改善箇所説明図

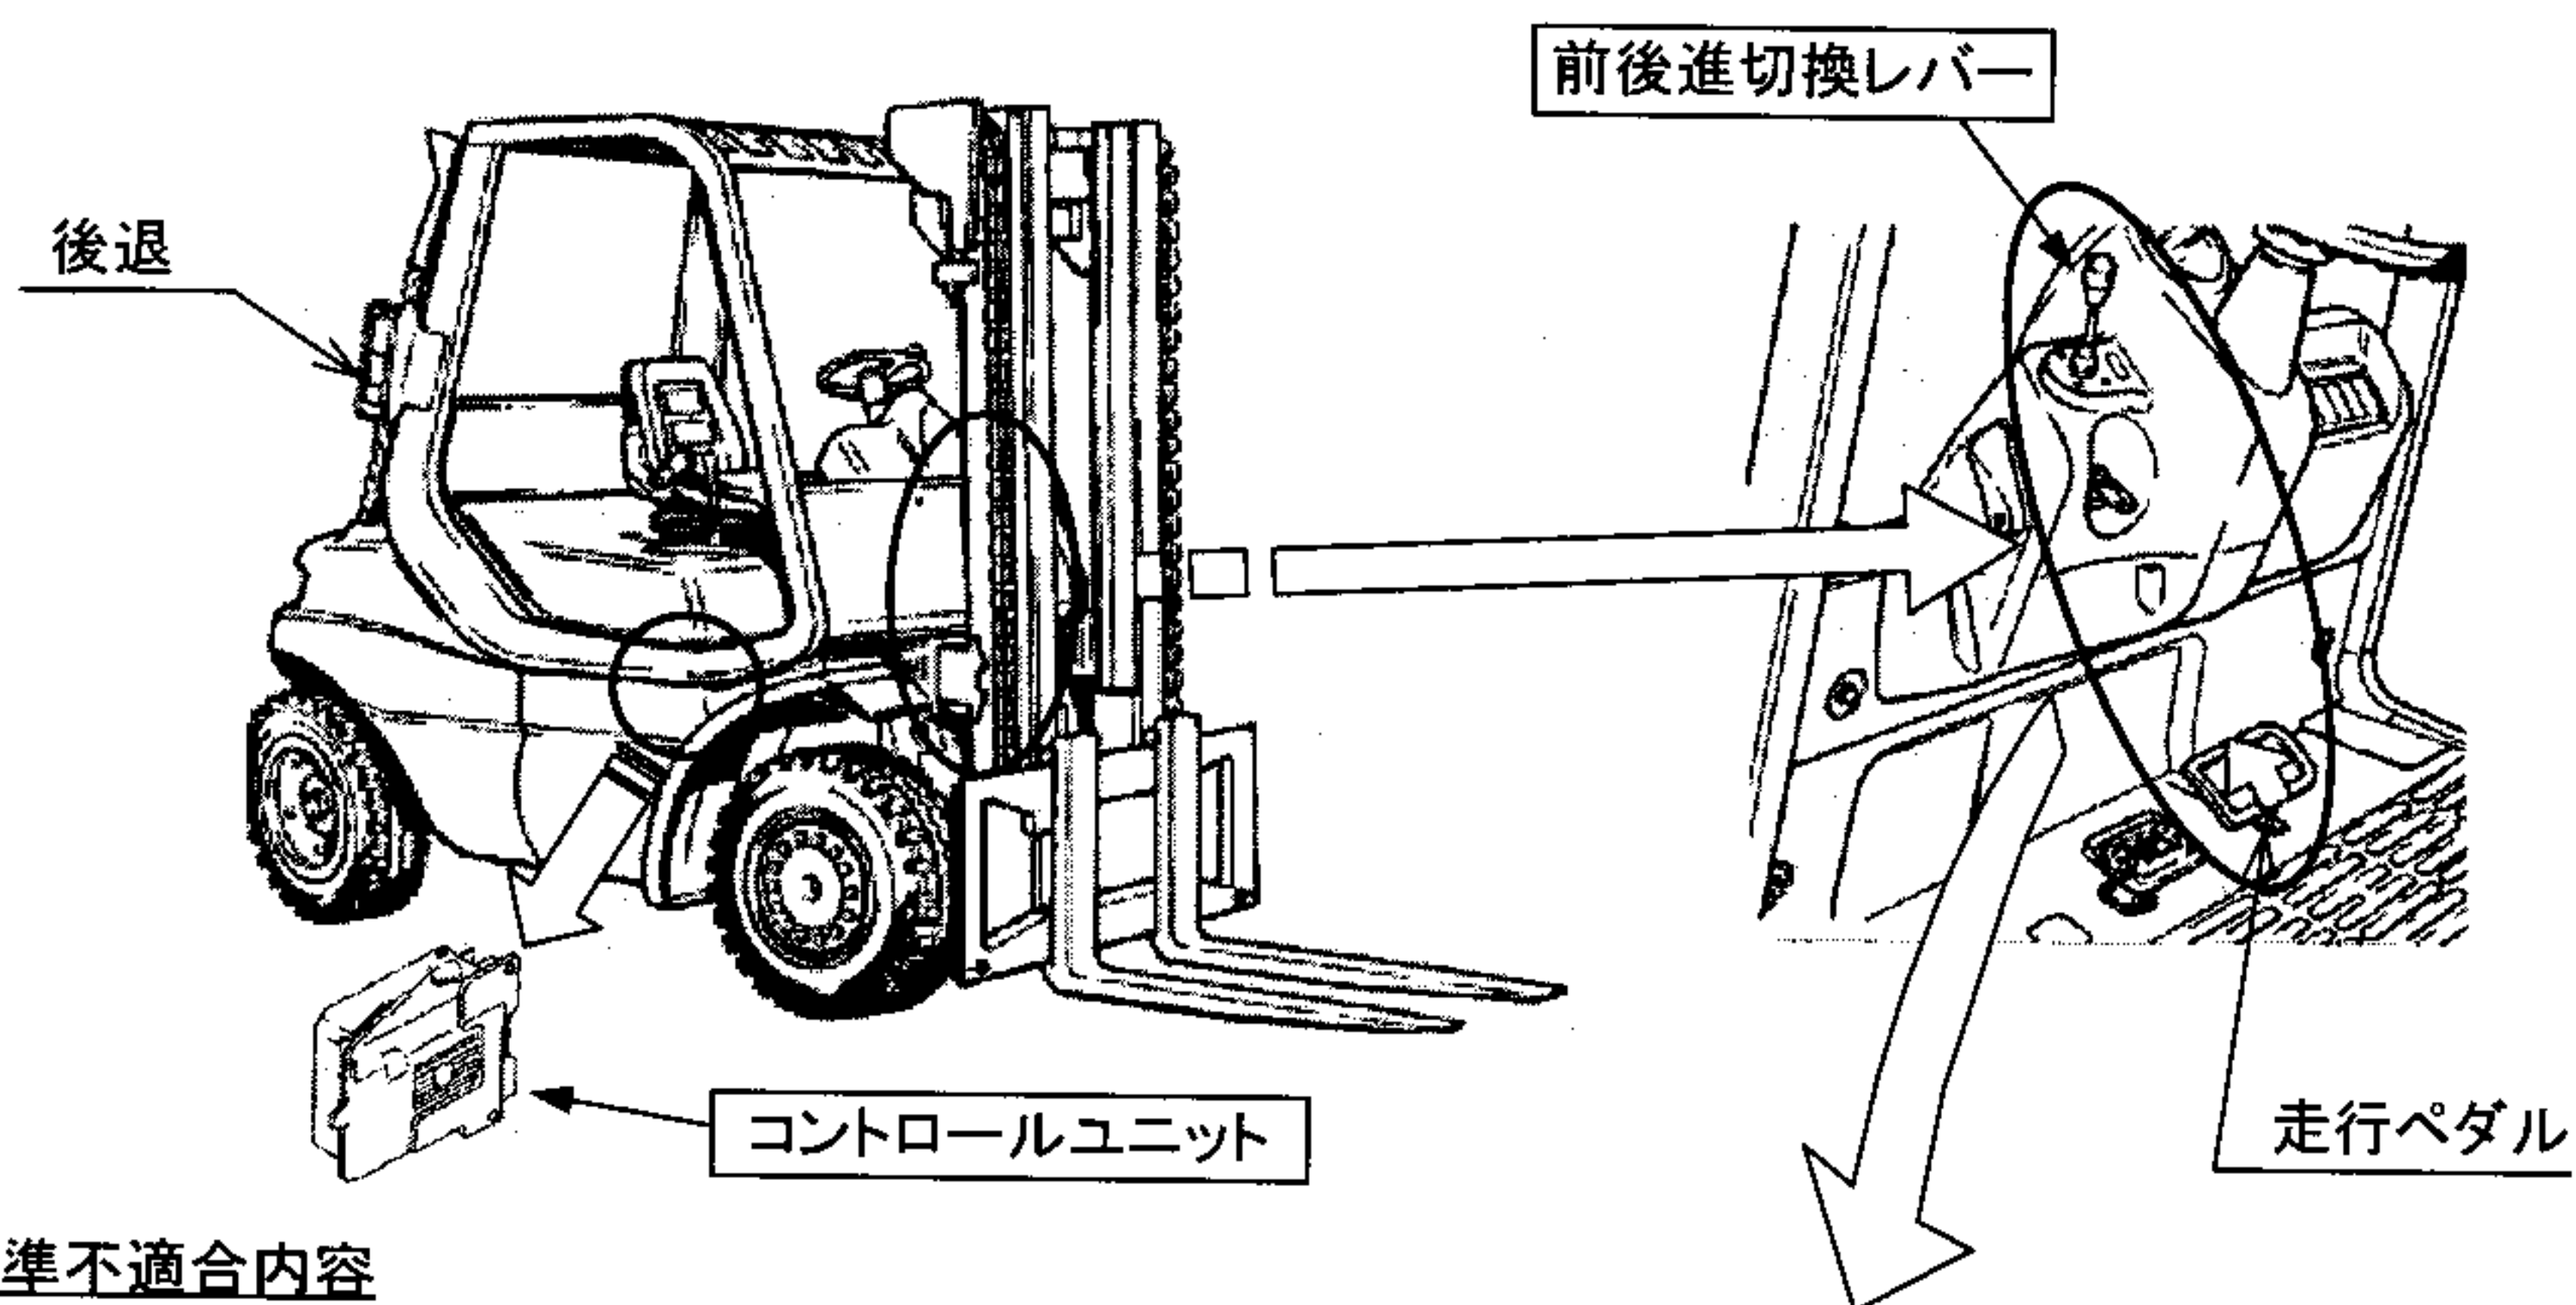
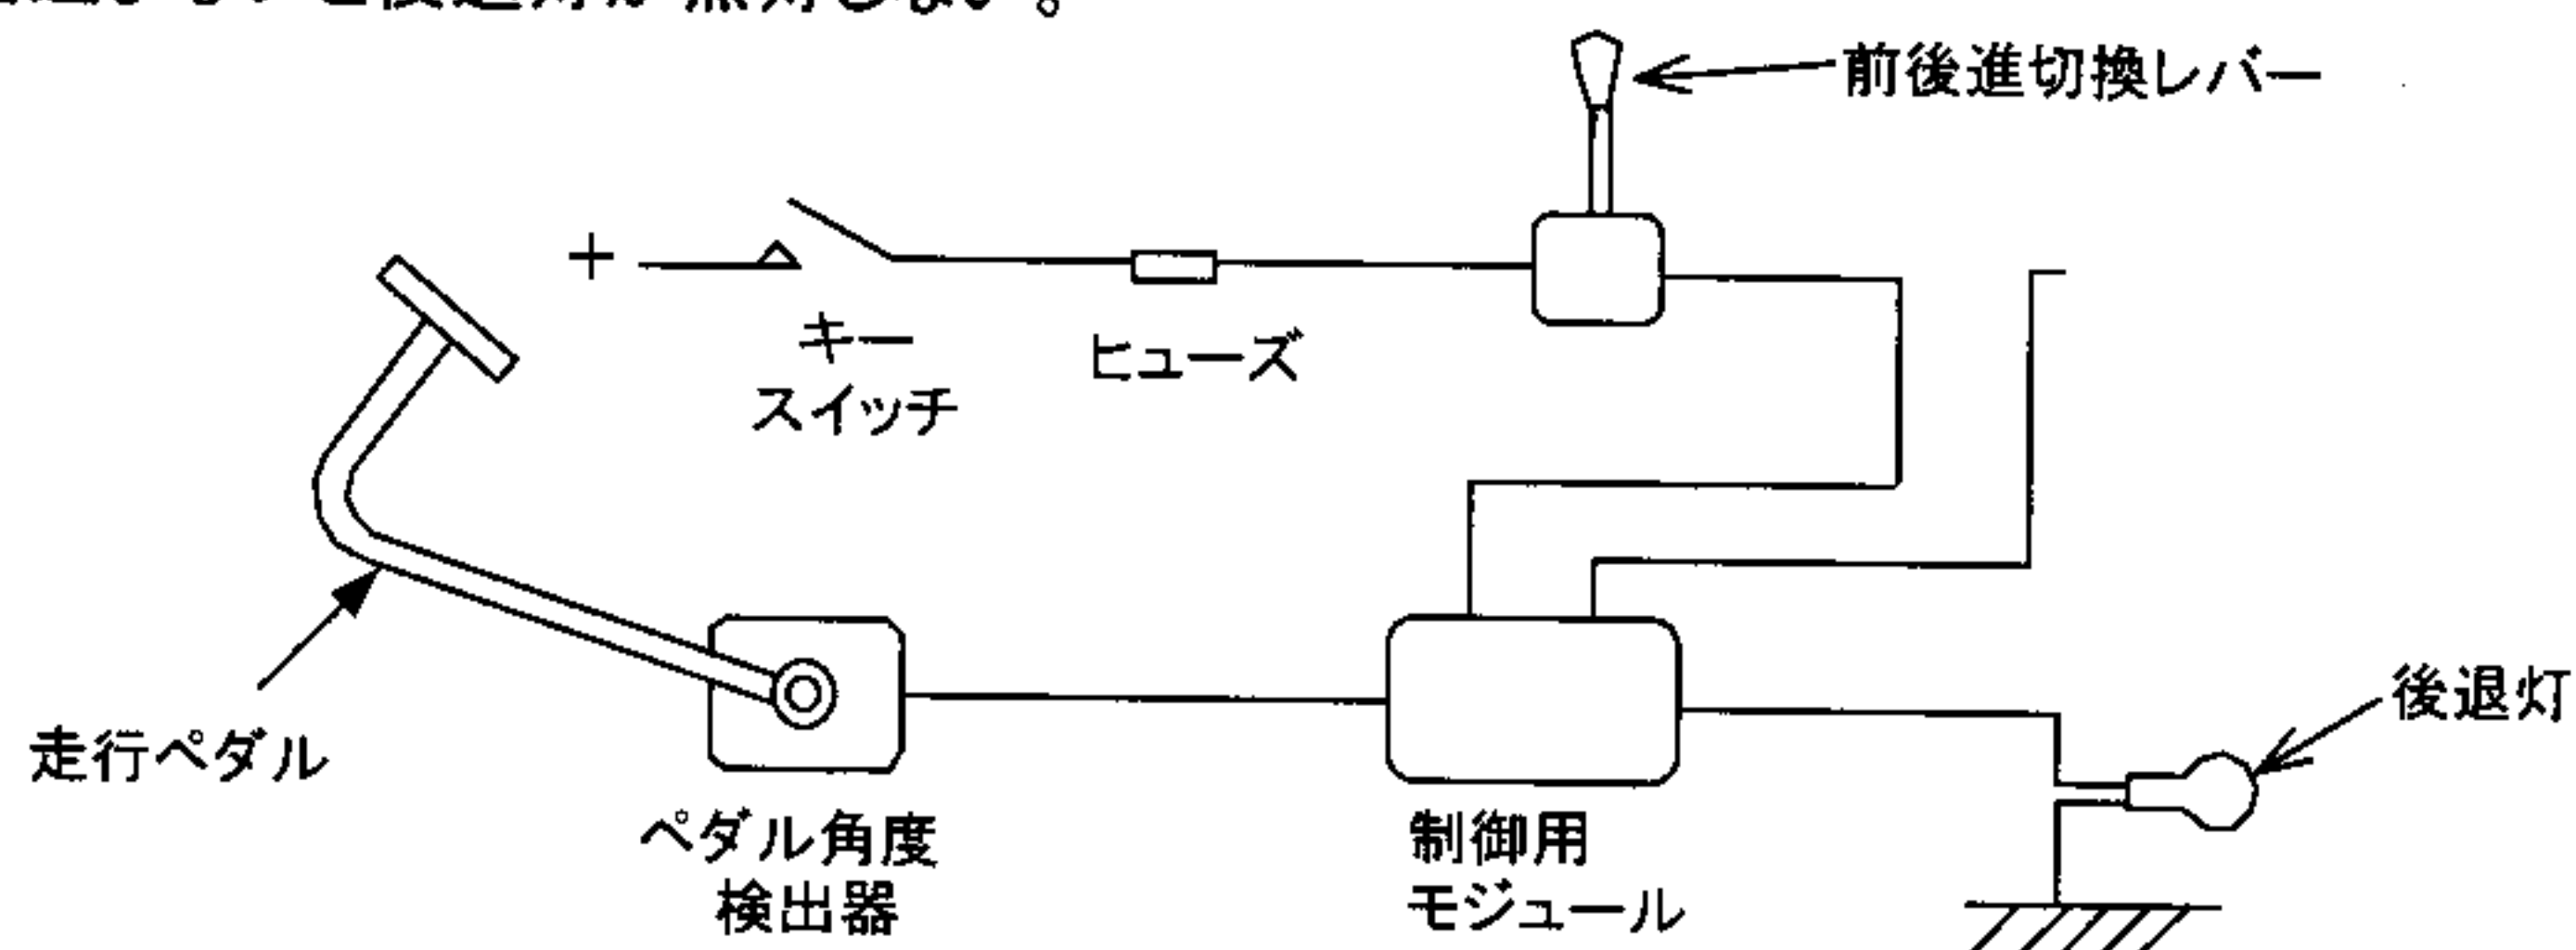
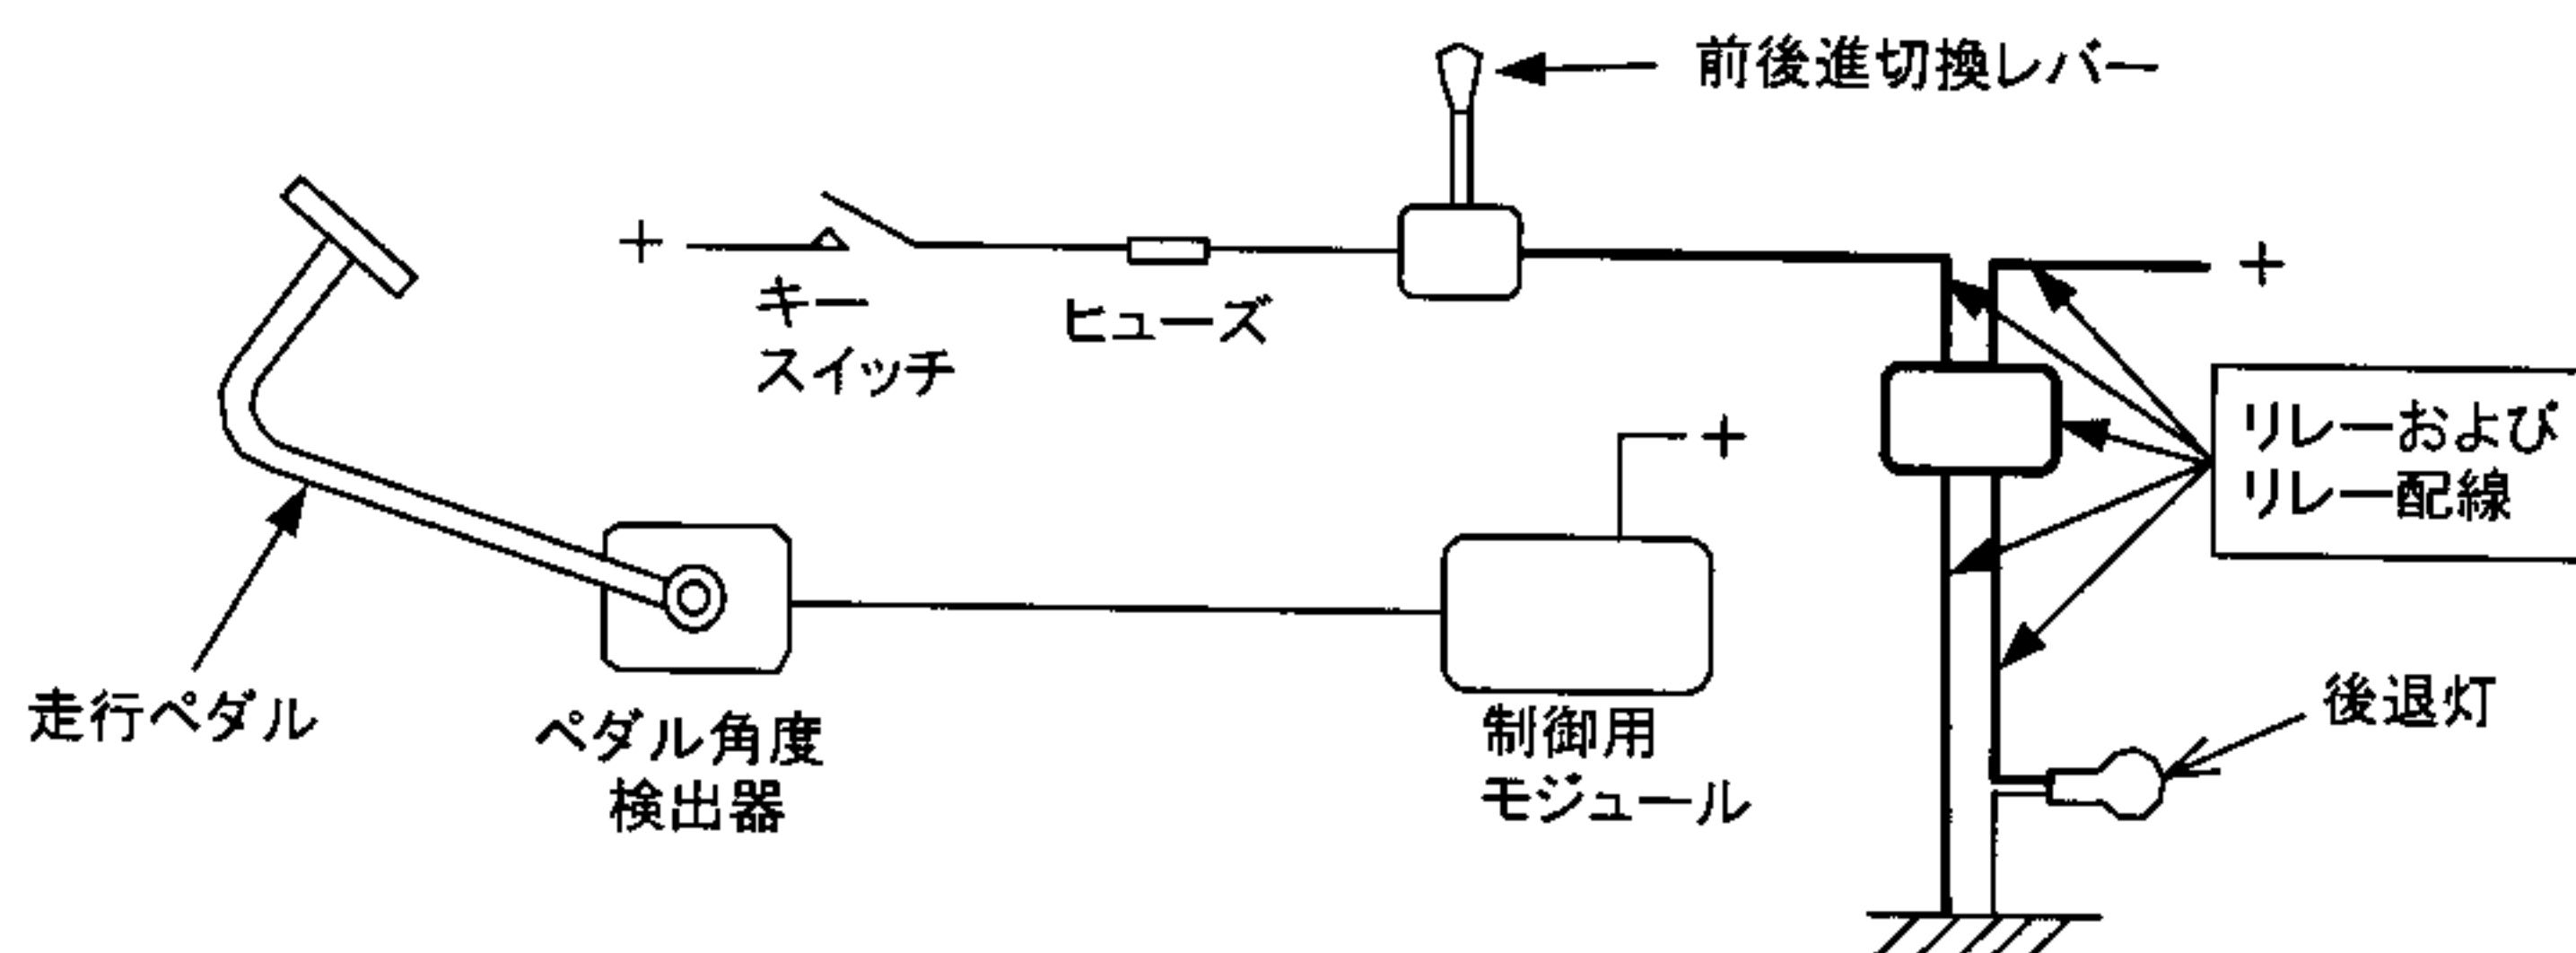
後退灯の電気回路が不適切なため、前後進切換レバーを後進位置へ切換えても、走行ペダルを踏込まないと後退灯が点灯しない。

型式により、次のいずれかの対策を行う。

(1) 届出型式 B04、D03

コントロールユニットおよび前後進切換レバーを、対策品に交換する。

(2) 届出型式 B02L、B03、D01、D01L、D02、D02L、D04L

後退灯への電気回路(リレーおよびリレー配線)を、変更する。

識別: 改善車両の前後進切換レバー装置に白ペイントを塗布する。
